广西钢铁厂前区生活服务配套设施工程(一期)——工程总承包 EPC

项目 (GQTGC202509061E) 答疑通知一

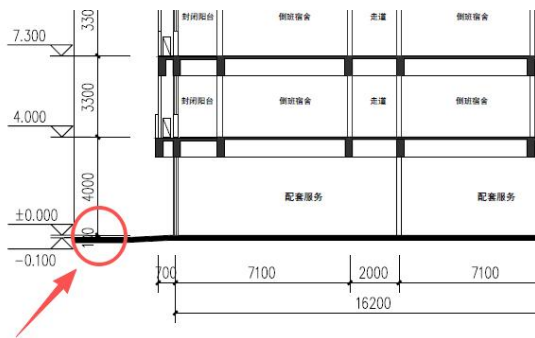
问题 3: 技术文件与单体剖面图室内外高差不一致, 以哪个为准?

答复: 不低于 0.3m。
